2016-12-13

Bussterminal vid Slussen, Stockholm – Oberoende granskning av riskbedömning och säkerhetskoncept

1. Projektspecifikt säkerhetsmål (dokumentnr. C4-PM-800-0901).
2. Riskbedömning som underlag för MKB (dokumentnr. C4-PM-800-0902).
3. Riskanalys avseende bussar med fordonsgas i bussterminal (dokumentnr. C4-PM-800-0902_appendix A).
4. Säkerhetskoncept (dokumentnr. X4-RA-800-0202).

Figur 1 Samhällsrisk (inkl. minsta och största värde) för scenarier med fordonsgas i bussterminal för normalbuss samt acceptanskriterier.

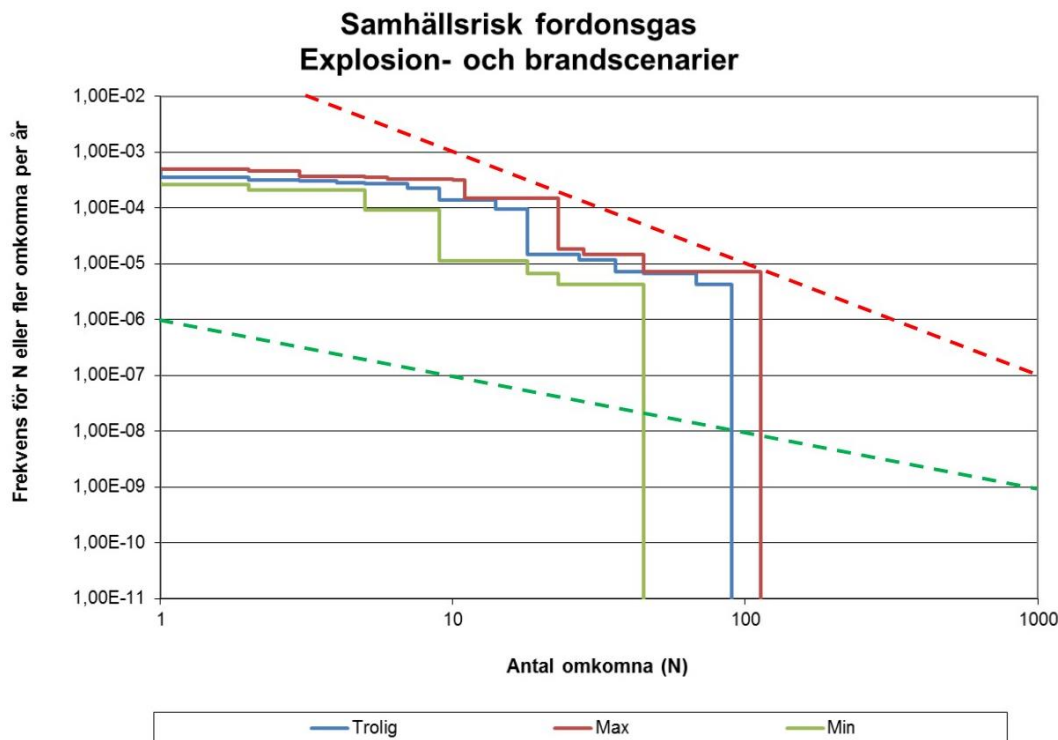
I känslighetsanalysen studeras betydelsen av några antaganden, dock inga som berör antalet personer som kan påverkas av en olycka. I de flesta fall rör det sig om en buss och som mest berörs fem bussar. Då det inte redovisats hur uppskattningen av antalet personer som kan påverkas har gjorts går det ej heller att bedöma huruvida den är konservativ eller inte. Det kan dock konstateras utifrån redovisade uppgifter att det som mest är 30 % av de exponerade vid ett olyckstillfälle som omkommer (113 personer / 375 personer). Antagandet har stor betydelse för värderingen av resultatet eftersom samhällsriskerna befinner sig relativt nära gränsen för acceptabel risk för olyckor med c:a 100 omkomna.

I riskvärderingen för huvudalternativet i "Riskbedömning som underlag för MKB" används det troliga värdet på samhällsriskerna (hämtad från appendix A). När acceptanskriterierna enligt säkerhetsmålet plottas tillsammans med minimal, trolig och maximal samhällsrisk noteras att samhällsriskerna tangerar gränsen där risker anses oacceptabelt höga, se Figur 1. Det föranleder ett behov av en tydligare redovisning av betydelsen av de antaganden som utgör grunden för bedömningen av konsekvenser och sannolikheter samt att resultatet av känslighetsanalysen värderas mot säkerhetsmålet, lika vad som visas i Figur 1.

Riskbedömningen och riskanalysen bör sammanfatta känslighetsanalysen med påverkan på samhällsrisk i relation till säkerhetsmålen. Inte enbart med att ange en viss procentuell ökning av "risknivå". Först när denna information är känd går det att avgöra huruvida risknivå i anläggningen bedöms uppfylla säkerhetsmålen.
